EDGBA0255

FRZ シリーズ，iB-Cyclone 用取付リング変更のお知らせ

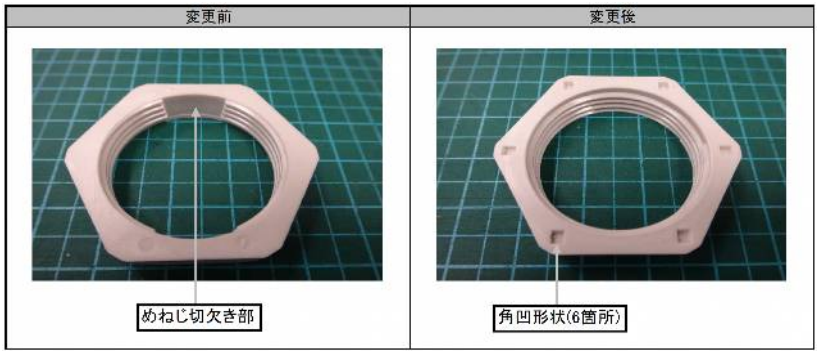
〈材質〉PBT のグレード変更

〈形状〉変更前：M28×1.5 めねじ部に切欠きあり。端面凹形状なし。

変更後：M28×1.5 めねじ部は全ねじ形状。端面凹形状あり(6 箇所)。

〈締付トルク〉

変更前：3.0 N・m 以下　→　変更後：5.0 N・m 以下
